改善箇所説明図

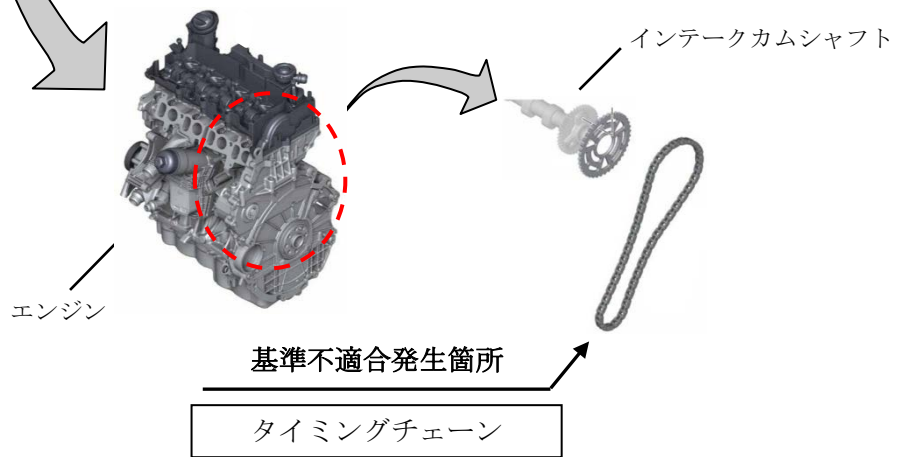
注) は、対策品に交換する部品を示す。

直列4気筒ディーゼルエンジンにおいて、タイミングチェーンの素材と表面加工の選定が不適切なため、強度が不足しているものがある。そのため、エンジン作動中にタイミングチェーンが破断し、最悪の場合、走行中にエンジンが停止し、再始動できなくなるおそれがある。

全車両、タイミングチェーンを対策品に交換する。

識別：左フロントドア、ロワヒンジのボルトの頭に白ペイントを塗布する。
